Nábřeží řeky Svratky - Realizace protipovodňových opatření
města Brna – etapy VII a VIII (ORG 5344)

ZMĚNOVÝ LIST

ZL 89

- Výměna podloží – Heršpický most

Vyjádření geotechnika k návrhu konstrukčních vrstev stezek pod Svrateckým mostem

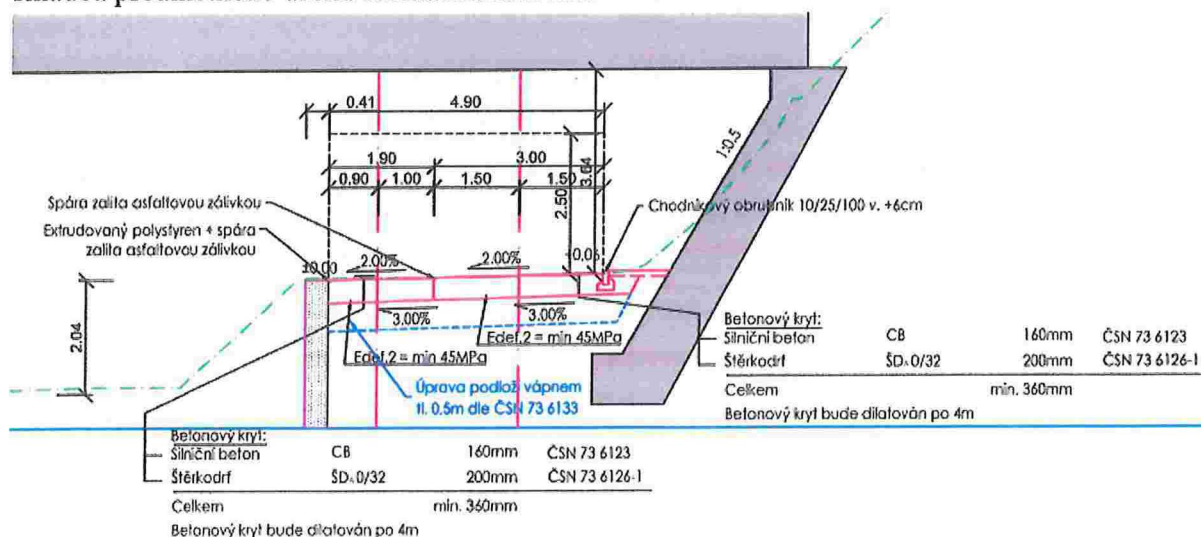
V projektové dokumentaci, konkrétně v části D.05.1. Komunikace DOP – místní komunikace je skladba předmětného úseku řešena následovně:

Použitá zemina je v souladu s požadavky PD tvořena původním výkopkem břehů a dna. V souladu s PD v tomto místě proběhla stabilizace podloží vápnem do hloubky cca 500 mm. Následně byla na pláni provedena statická zatěžovací zkouška, jejíž výsledky jsou uvedeny

v protokolu č. 3204-113/24 (viz příloha) a která stanovila hodnotu $E_{\text{def},2} = 17 \text{ MPa}$, přičemž poměr $E_{\text{def},2}/E_{\text{def},1} = 1,73$.

- Z výsledku statické zatěžovací zkoušky vyplývá, že únosnost je nedostatečná i přes dostatečné zhutnění (což ukazuje nízká hodnota poměru $E_{\text{def},2}/E_{\text{def},1}$).

- Je zřejmé, že stávající zemina v aktivní zóně je rozbředlá a voda do této vrstvy bude vzhledem k těsné blízkosti vodní hladiny i nadále pronikat.
- Navržená úprava vápněním je proto neúčinná.

- Proto doporučuji stávající zeminu vyměnit v mocnosti 500 mm a nahradit ji hrubozrnným materiálem - drcené kamenivo nebo recyklát.
- Aby bylo splněno filtrační kritérium a nedocházelo k zatlačení kamenů do měkkého podkladu, je nutné na paraplán položit separační geotextilii.

- Únosnost následně ověřit opakovanou SZZ.
- I kdyby po výměně těsně nebylo dosaženo požadovaných $E_{\text{def},2} \geq 45 \text{ MPa}$, tak při dosažení nízkého poměru $E_{\text{def},2}/E_{\text{def},1} < 2,0$ bude pro zatížení provozem cyklostezky únosnost dostatečná.

PF 14 KM 37.2801

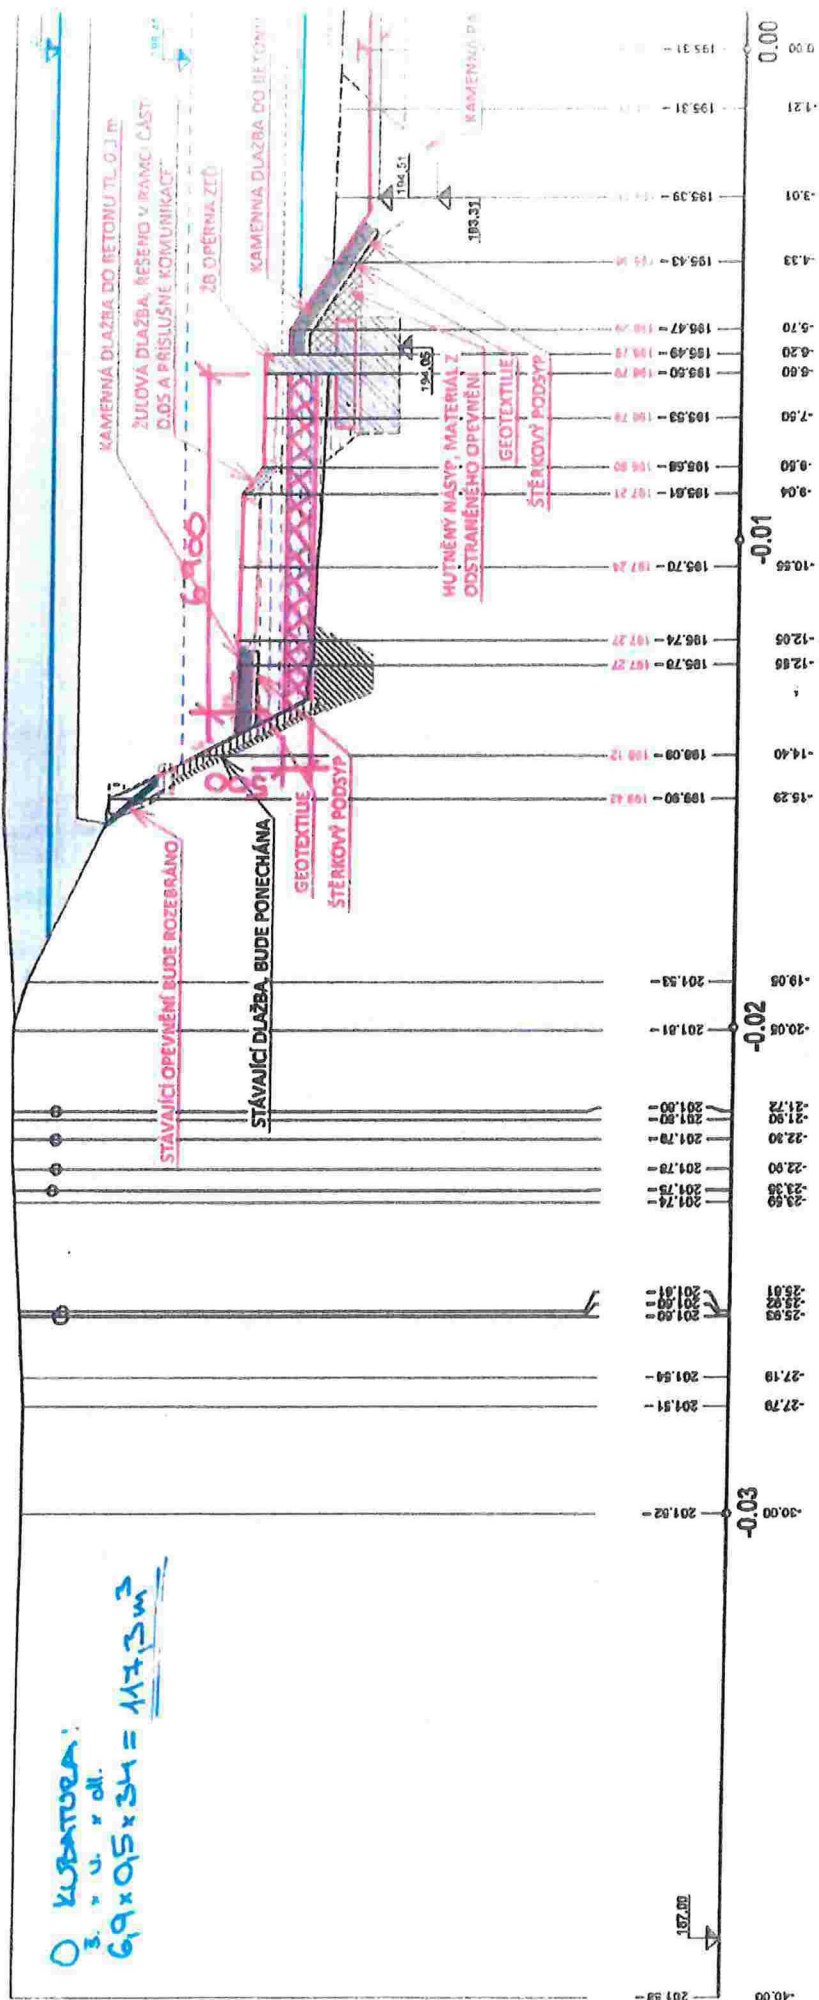
Dnes proběhla statická zkouška pláňe pod Heršpický mostem (pěšiny OSA12B/13B, stezka OSA2). Zkouška nevyhověla viz příloha tohoto záznamu. Po dohodě bude materiál vyměněn v mocnosti 500mm za materiál LK 63/150 a následně bude provedena nová zkouška.
